[改善箇所説明図]

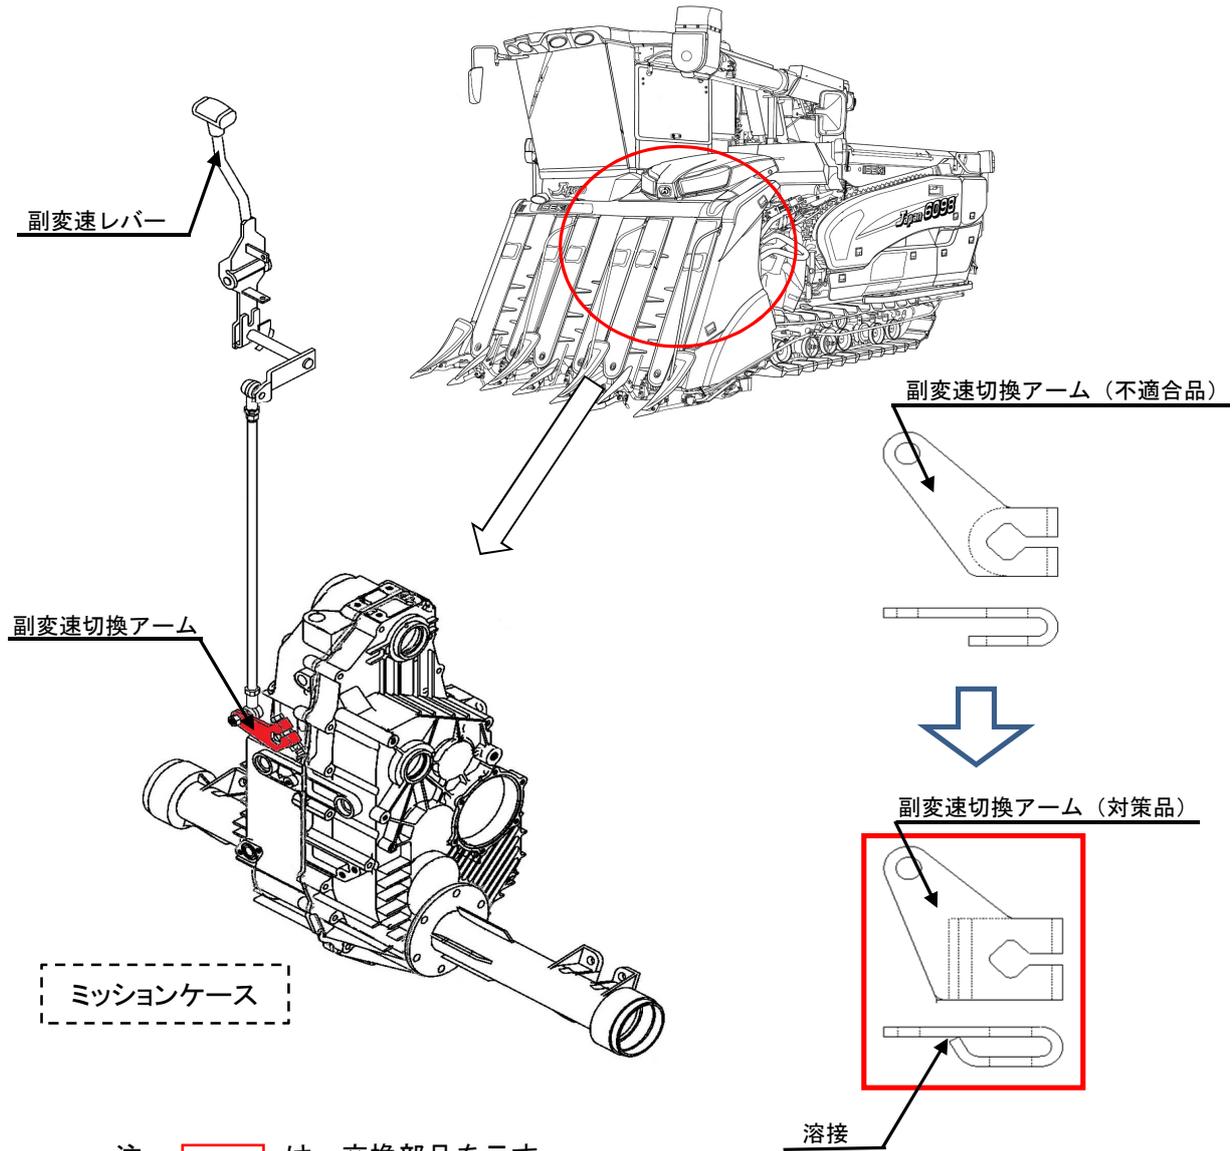
不具合発生箇所

刈取脱穀作業車の変速装置において、副変速切換アームの設計が不適切なため、ギヤが切り換えにくい状態で変速操作を行った場合、副変速切換アームが変形することがある。そのため、そのままの状態で使用を続けると、副変速切換アームが損傷し、最悪の場合、走行不能に至るおそれがある。

改善内容

全車両、副変速切換アームを対策品と交換する。

識別

副変速切換アームの形状にて識別する。
